関原発第598号

2019年9月26日付け関原発第239号をもちまして申請（2021年1月26日付け関原発第555号で一部補正）いたしました高浜発電所の発電用原子炉設置変更許可申請書（1号、2号、3号及び4号発電用原子炉施設の変更）を下記のとおり一部補正いたします。

# 添付書類六の一部補正

令和2年12月2日付け原規規発第2012026号をもって設置変更許可を受けた高浜発電所の発電用原子炉設置変更許可申請書の添付書類六の1号炉、2号炉、3号炉及び4号炉に係る記述のうち、下記内容を変更又は追加する。また、1号炉、2号炉、3号炉及び4号炉の各項目について、別表1のとおり読み替える。

第 7.5.3 図 大山の噴火履歴※1

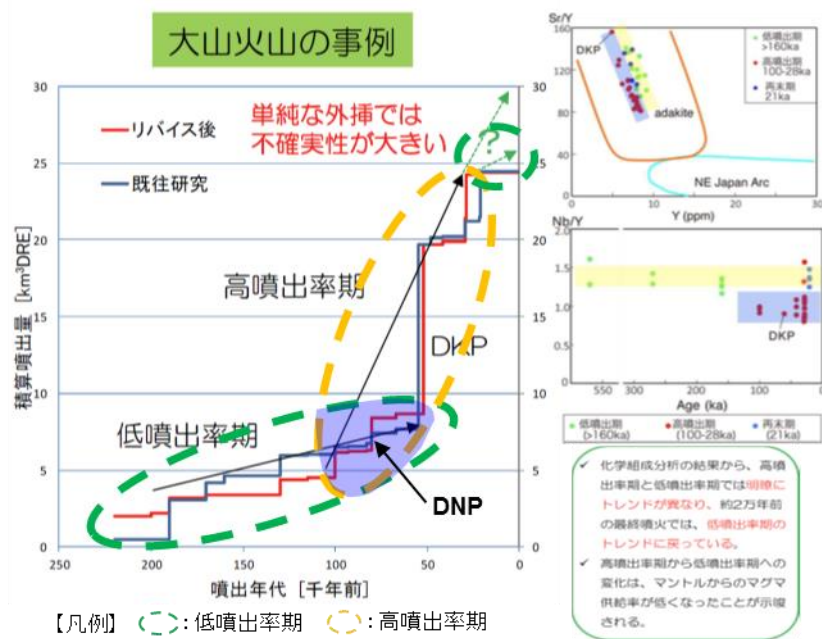
大山の噴火履歴より、40万年前以降、大山の最も規模の大きな噴火は、大山倉吉軽石であったが、大山倉吉軽石噴火に至る活動間隔は、大山倉吉軽石噴火以降の経過時間に比べて十分長いことから、次の大山倉吉軽石規模の噴火までには、十分時間的な余裕があると考えられ、発電所運用期間中におけるこの規模（約 $20\text{km}^3$ 以上）の噴火の可能性は十分低いと考えられる。一方、大山倉吉軽石以外の噴火については、大山倉吉軽石噴火以前又はそれ以降においても繰り返し生じている。大山の噴火履歴に基づく階段ダイヤグラムを第7.5.3図に示す。

第 7.5.5 図(1) 原子力規制委員会(2019)<sup>(62)</sup>による大山の噴出率期の評価

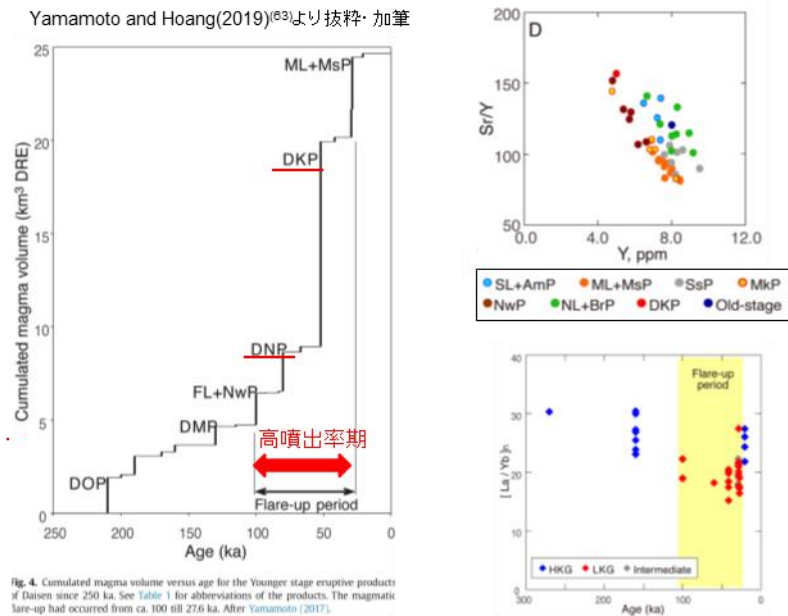
原子力規制庁(2019)<sup>(61)</sup>によると、大山では、階段ダイヤグラムからマグマ噴出率の変化が認められ、噴出率の高噴出率期と低噴出率期では化学組成のトレンドが明瞭に異なり、大山倉吉軽石は高噴出率期のトレンドと一致し、約2万年前の最終噴火では低噴出率期のトレンドに戻っているとされている。また、原子力規制委員会(2019)<sup>(62)</sup>においては、大山倉吉軽石は高噴出率期に、大山生竹軽石は低噴出率期に発生したとし(第7.5.5図(1))、その研究を更に進めた原子力規制庁(2019)<sup>(61)</sup>においては高噴出率期に発生したとしている。

第 7.5.5 図(2) Yamamoto and Hoang(2019)<sup>(63)</sup>による大山の噴出率期の評価

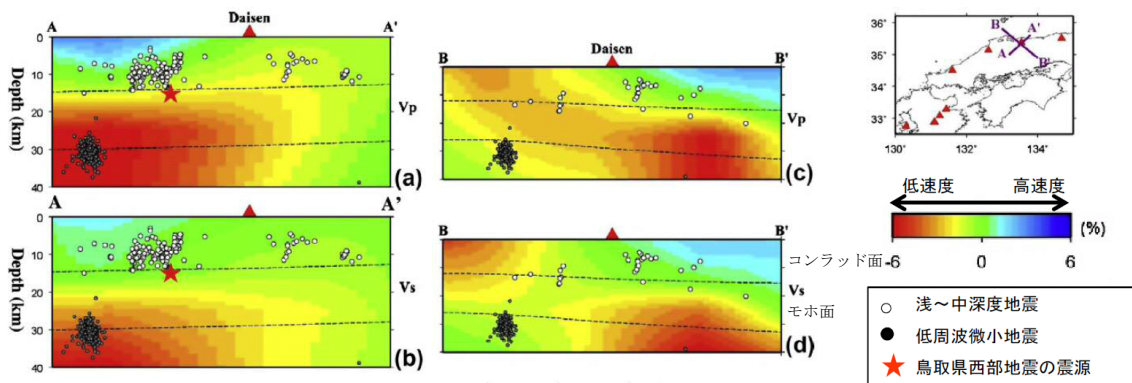
Yamamoto and Hoang(2019)<sup>(63)</sup>によると、大山のアダカイトはK<sub>2</sub>O量の高いグループと低いグループに分類できるとし、低いグループのアダカイトは約10万年前から約2万年前の高噴出率期に発生し、高いグループのアダカイトはその高噴出率期の前後に発生したとしている。また、大山倉吉軽石と大山生竹軽石は低いグループに属するとしている(第7.5.5図(2))。

第 7.5.6 図(2) 大山の地下構造 (Zhao et al.(2018)<sup>(66)</sup>に加筆)

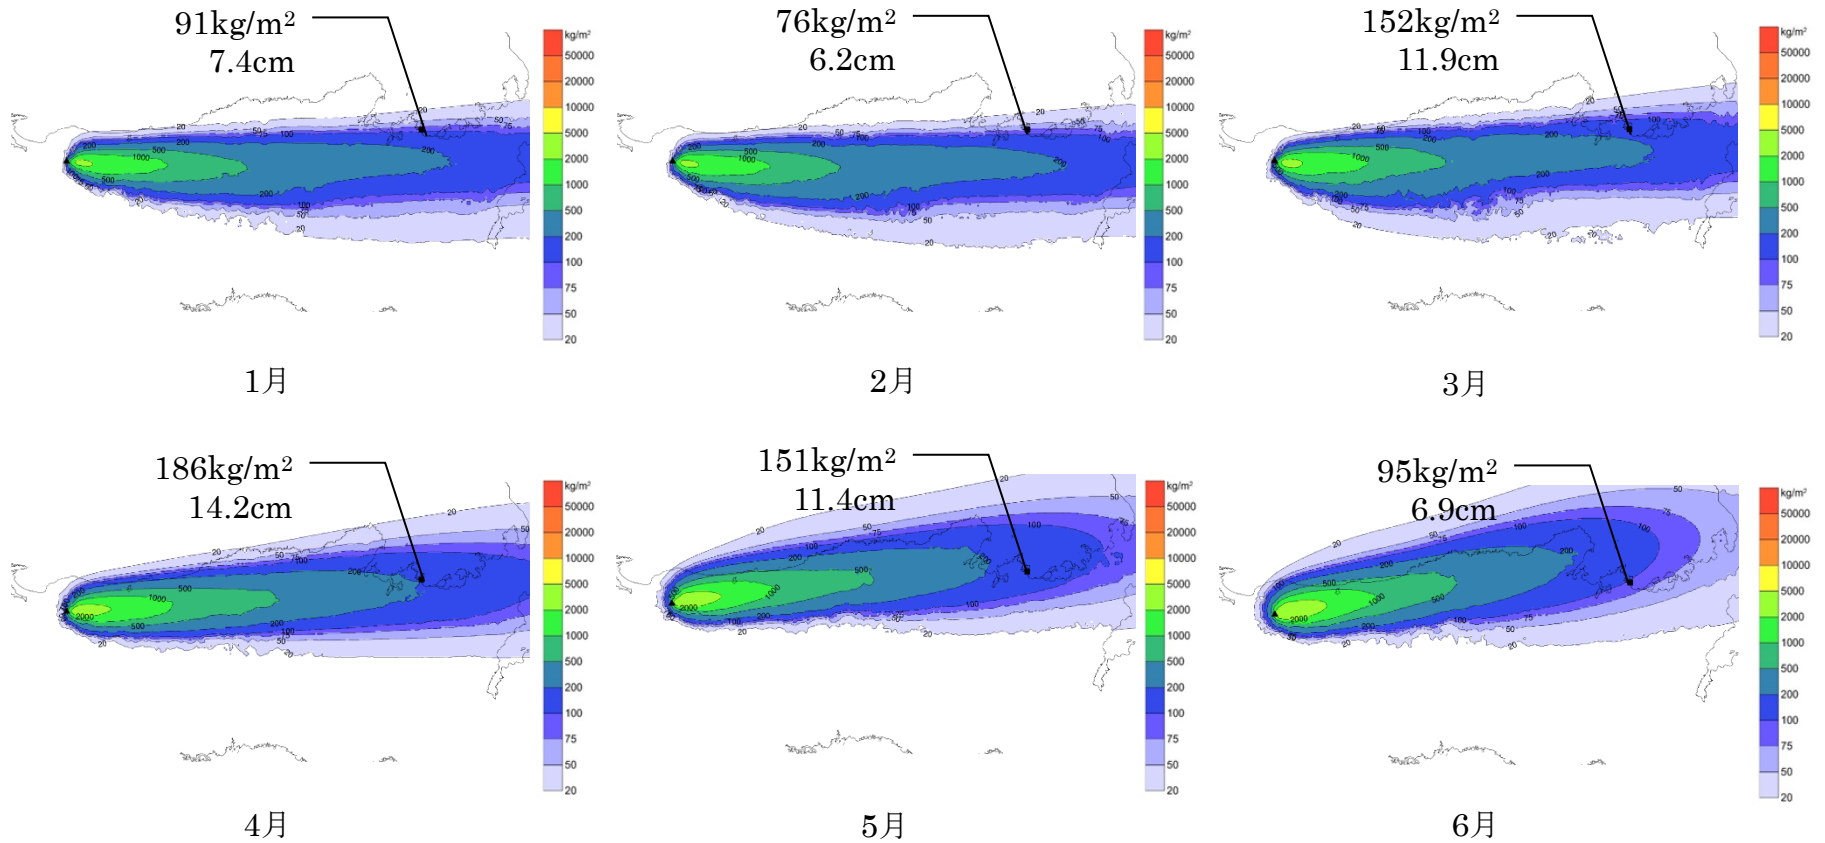
兼岡・井田（1997）<sup>(41)</sup>および東宮（1997）<sup>(42)</sup>から、マグマの深さと組成との関係を検討した結果、爆発的噴火を引き起こす珪長質マグマの浮力中立点の深度は、7km程度に定置すると考えられる。大山の地下構造については、Zhao et al.(2011)<sup>(64)</sup>および大見(2002)<sup>(65)</sup>によると、大山の地下深部に広がる低速度層と、大山の西で生じている低周波地震の存在から、地下深部にマグマ溜まりが存在する可能性が示唆されるものの、仮にマグマ溜まりだとしても、これらの低速度層は20km以深に位置していることが示される（第7.5.6図(1)）。この研究をさらに進めたZhao et al.(2018)<sup>(66)</sup>によると、大山の地下深部の低速度層の存在が示されるが、その深度はZhao et al.(2011)<sup>(64)</sup>と同程度であり、大山の地下深部に広がる低速度層の深度に変化がないことが示される（第7.5.6図(2)）。

第 7.5.7 図(1) 大山の降下火砕物シミュレーション結果（基本ケース）

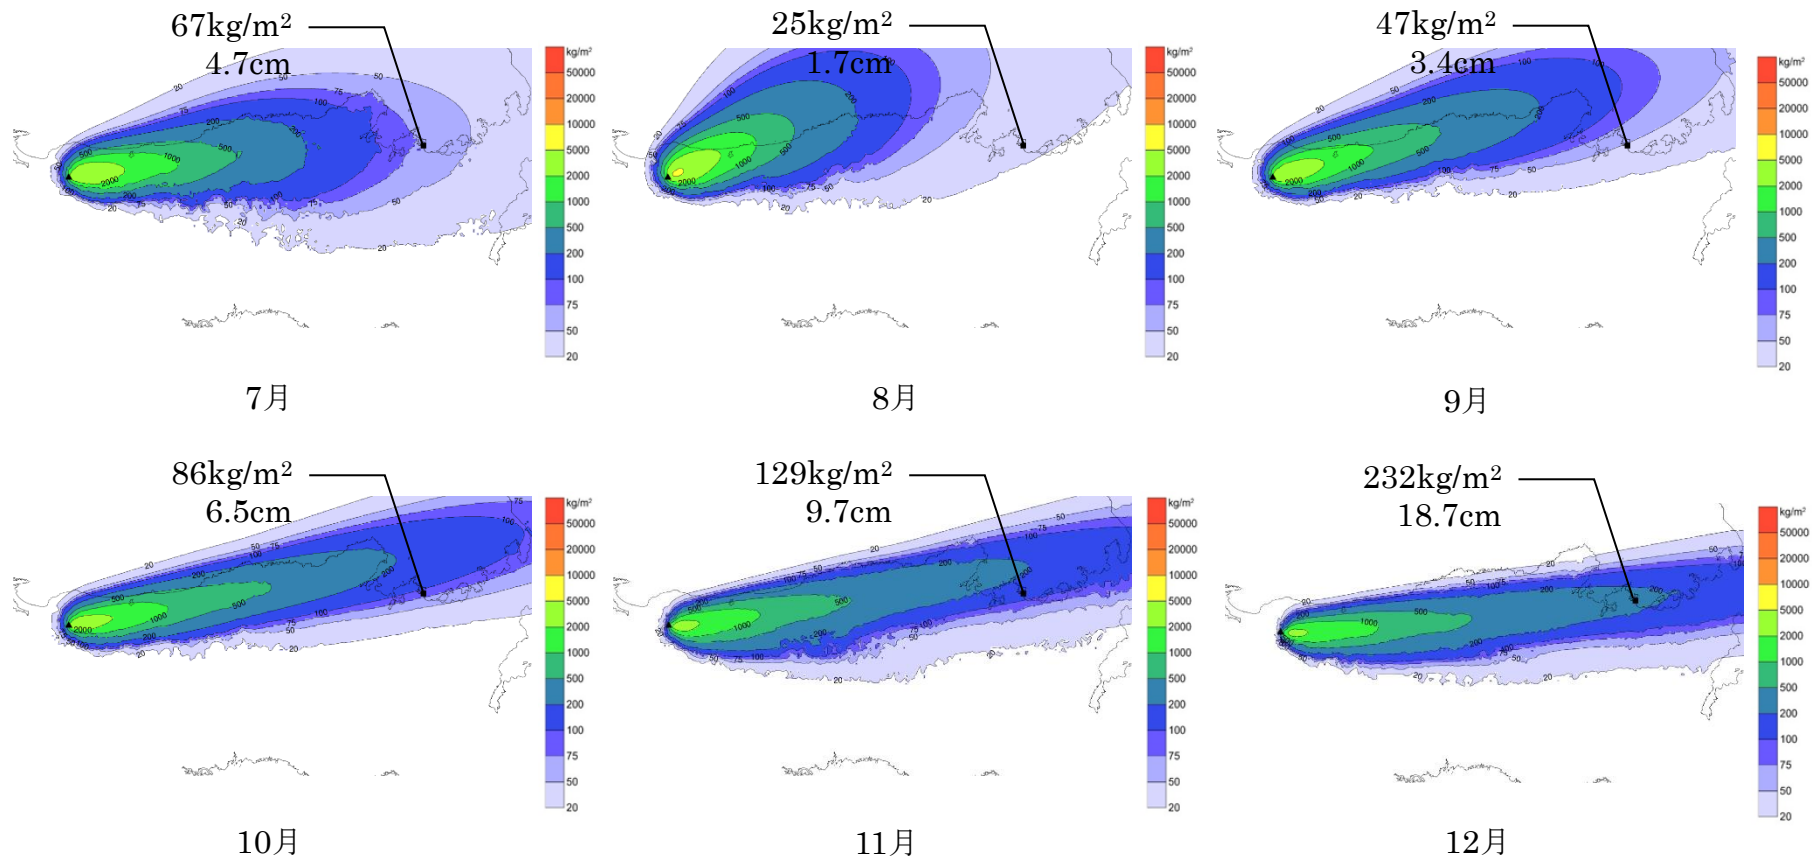
火山影響評価上、発電所運用期間中の考慮すべき噴火規模として、大山倉吉軽石以外の噴火の中で最大規模となる大山生竹軽石の噴火の可能性を考慮し、その噴出規模を11km<sup>3</sup>として、米子の1981年～2009年の風データを用いて、移流拡散モデルを用いた降下火砕物のシミュレーションを実施した結果、風速等のばらつきも含めても最大層厚としては21.9cmであった。降下火砕物のシミュレーションの結果を第7.5.7図(1)、(2)に示す。

第 8.5.3 図 大山の噴火履歴※1

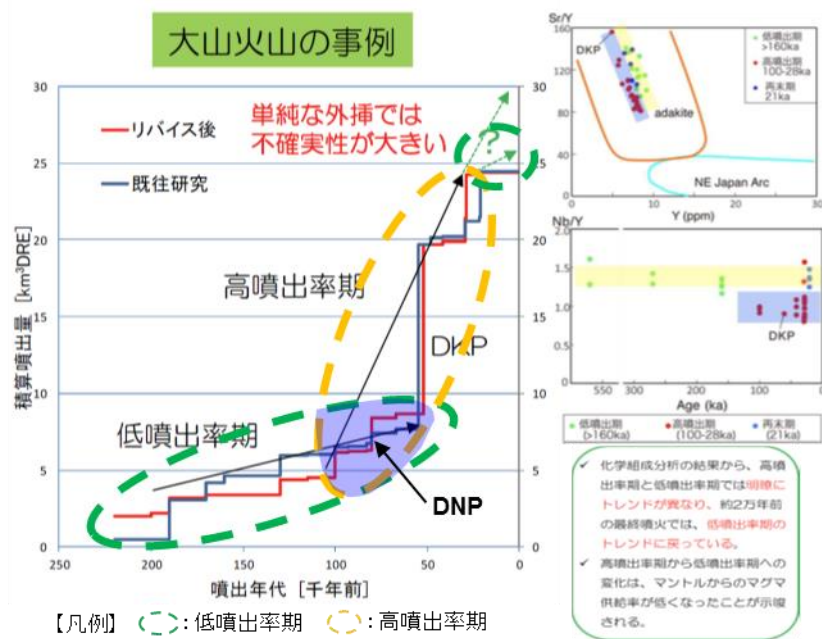
大山の噴火履歴より、40万年前以降、大山の最も規模の大きな噴火は、大山倉吉軽石であったが、大山倉吉軽石噴火に至る活動間隔は、大山倉吉軽石噴火以降の経過時間に比べて十分長いことから、次の大山倉吉軽石規模の噴火までには、十分時間的な余裕があると考えられ、発電所運用期間中におけるこの規模（約 $20\text{km}^3$ 以上）の噴火の可能性は十分低いと考えられる。一方、大山倉吉軽石以外の噴火については、大山倉吉軽石噴火以前又はそれ以降においても繰り返し生じている。大山の噴火履歴に基づく階段ダイヤグラムを第8.5.3図に示す。

第 8.5.5 図(1) 原子力規制委員会(2019)<sup>(62)</sup>による大山の噴出率期の評価

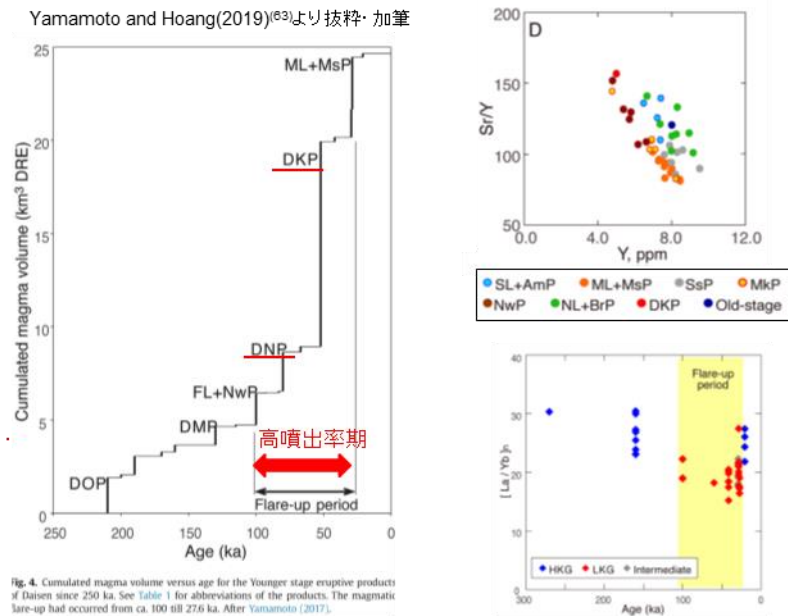
原子力規制庁(2019)<sup>(61)</sup>によると、大山では、階段ダイヤグラムからマグマ噴出率の変化が認められ、噴出率の高噴出率期と低噴出率期では化学組成のトレンドが明瞭に異なり、大山倉吉軽石は高噴出率期のトレンドと一致し、約2万年前の最終噴火では低噴出率期のトレンドに戻っているとされている。また、原子力規制委員会(2019)<sup>(62)</sup>においては、大山倉吉軽石は高噴出率期に、大山生竹軽石は低噴出率期に発生したとし(第8.5.5図(1))、その研究を更に進めた原子力規制庁(2019)<sup>(61)</sup>においては高噴出率期に発生したとしている。

第 8.5.5 図(2) Yamamoto and Hoang(2019)<sup>(63)</sup>による大山の噴出率期の評価

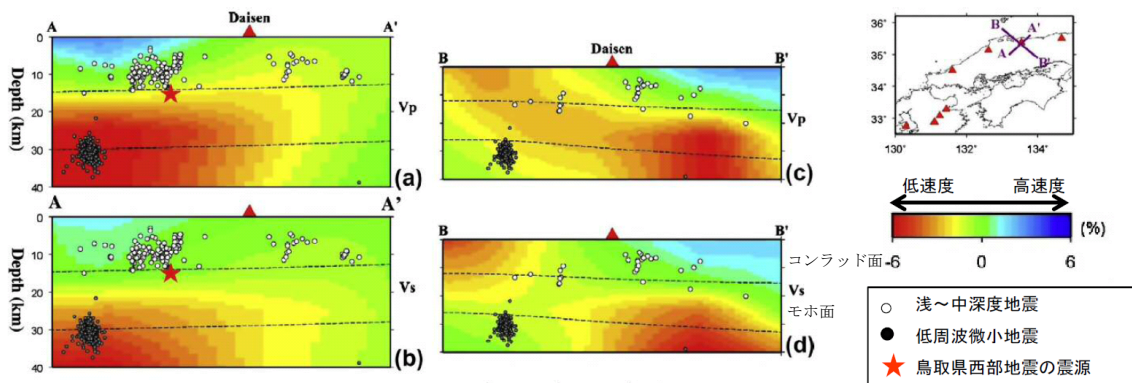
Yamamoto and Hoang(2019)<sup>(63)</sup>によると、大山のアダカイトはK<sub>2</sub>O量の高いグループと低いグループに分類できるとし、低いグループのアダカイトは約10万年前から約2万年前の高噴出率期に発生し、高いグループのアダカイトはその高噴出率期の前後に発生したとしている。また、大山倉吉軽石と大山生竹軽石は低いグループに属するとしている(第8.5.5図(2))。

第 8.5.6 図(2) 大山の地下構造 (Zhao et al.(2018)<sup>(66)</sup>に加筆)

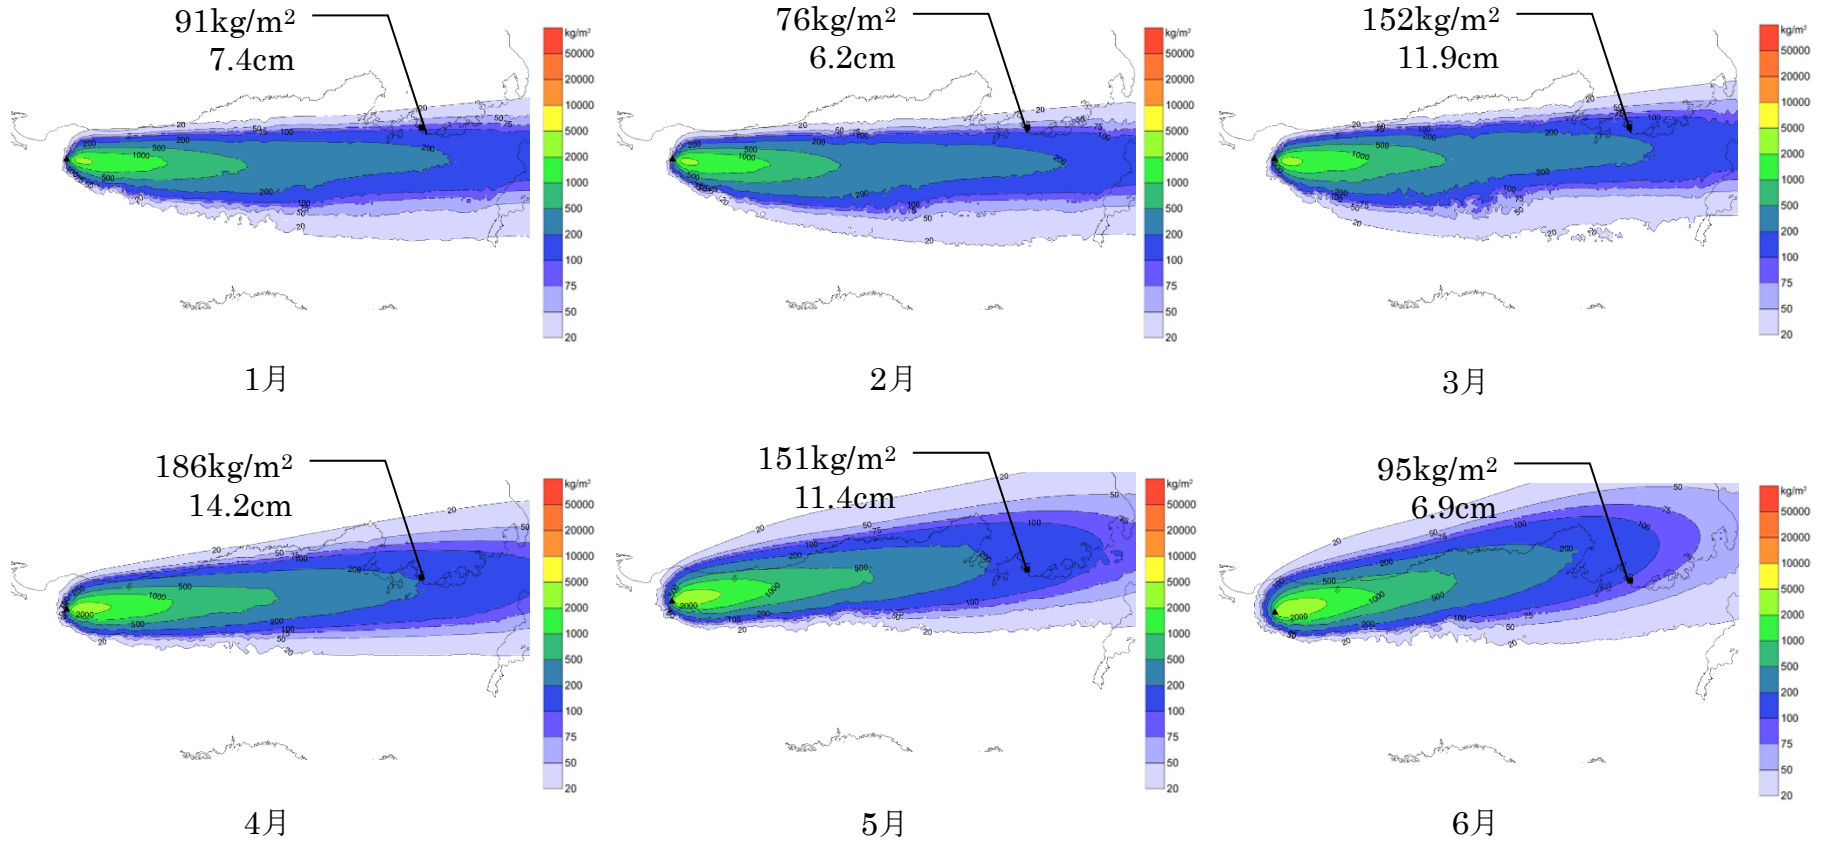
兼岡・井田（1997）<sup>(41)</sup>および東宮（1997）<sup>(42)</sup>から、マグマの深さと組成との関係を検討した結果、爆発的噴火を引き起こす珪長質マグマの浮力中立点の深度は、7km 程度に定置すると考えられる。大山の地下構造については、Zhao et al.(2011)<sup>(64)</sup>および大見(2002)<sup>(65)</sup>によると、大山の地下深部に広がる低速度層と、大山の西で生じている低周波地震の存在から、地下深部にマグマ溜まりが存在する可能性が示唆されるものの、仮にマグマ溜まりだとしても、これらの低速度層は 20km 以深に位置していることが示される（第 8.5.6 図(1)）。この研究をさらに進めた Zhao et al.(2018)<sup>(66)</sup>によると、大山の地下深部の低速度層の存在が示されるが、その深度は Zhao et al.(2011)<sup>(64)</sup>と同程度であり、大山の地下深部に広がる低速度層の深度に変化がないことが示される（第 8.5.6 図(2)）。

第 8.5.7 図(1) 大山の降下火砕物シミュレーション結果（基本ケース）

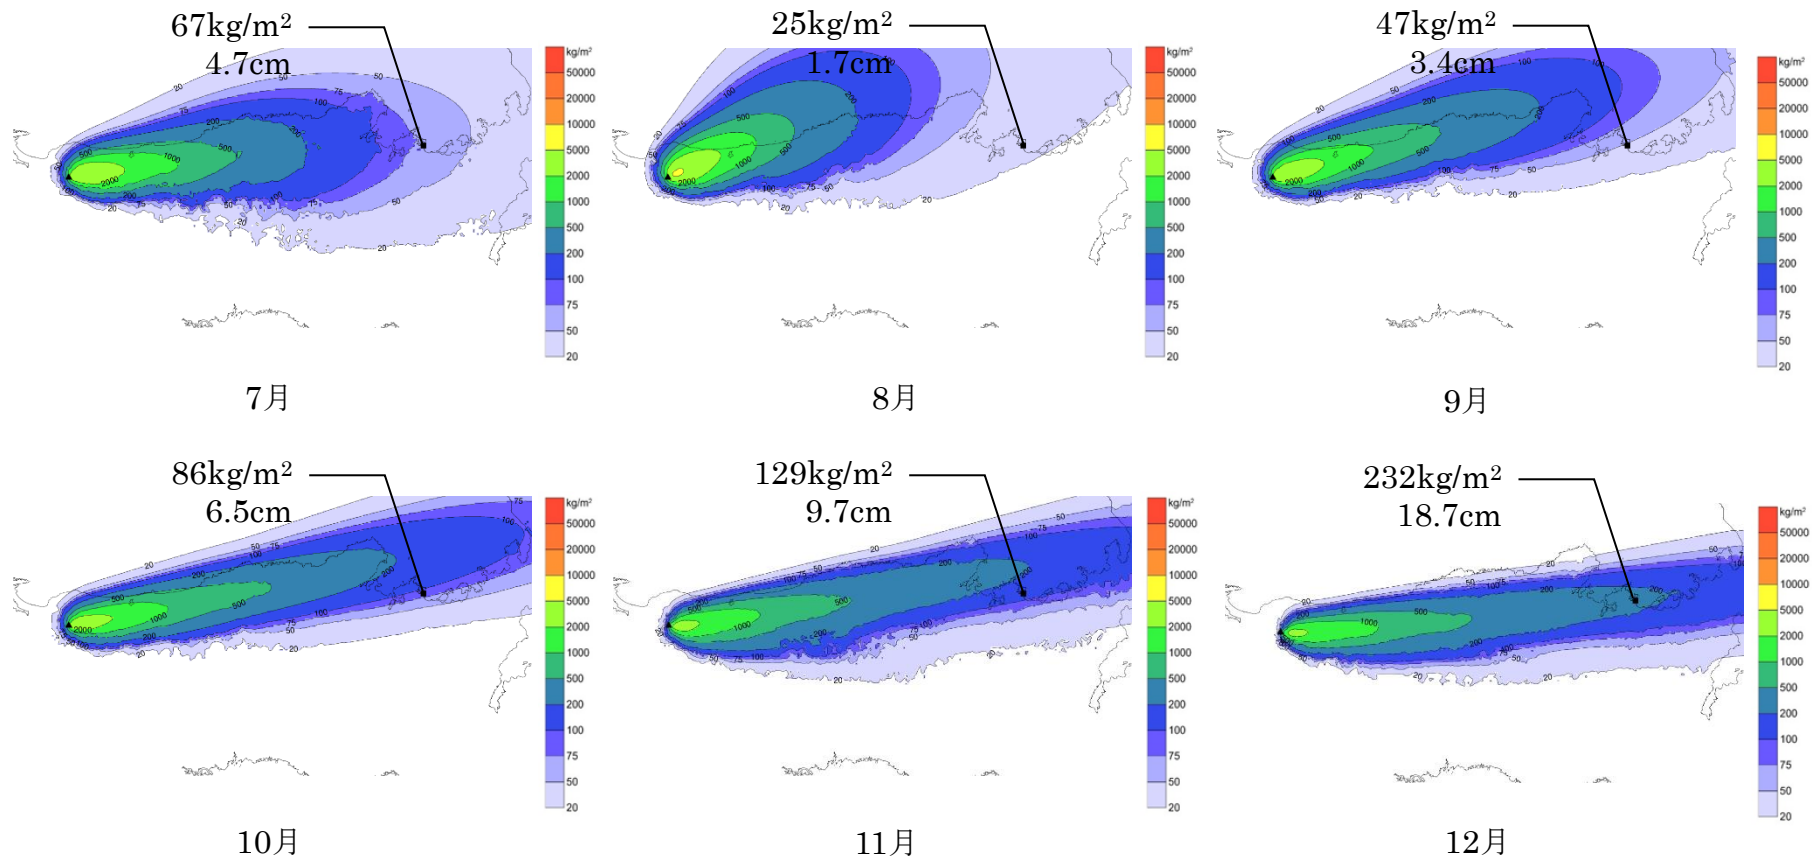
火山影響評価上、発電所運用期間中の考慮すべき噴火規模として、大山倉吉軽石以外の噴火の中で最大規模となる大山生竹軽石の噴火の可能性を考慮し、その噴出規模を 11km<sup>3</sup>として、米子の 1981 年～2009 年の風データを用いて、移流拡散モデルを用いた降下火砕物のシミュレーションを実施した結果、風速等のばらつきも含めても最大層厚としては 21.9cm であった。降下火砕物のシミュレーションの結果を第 8.5.7 図(1)、(2)に示す。
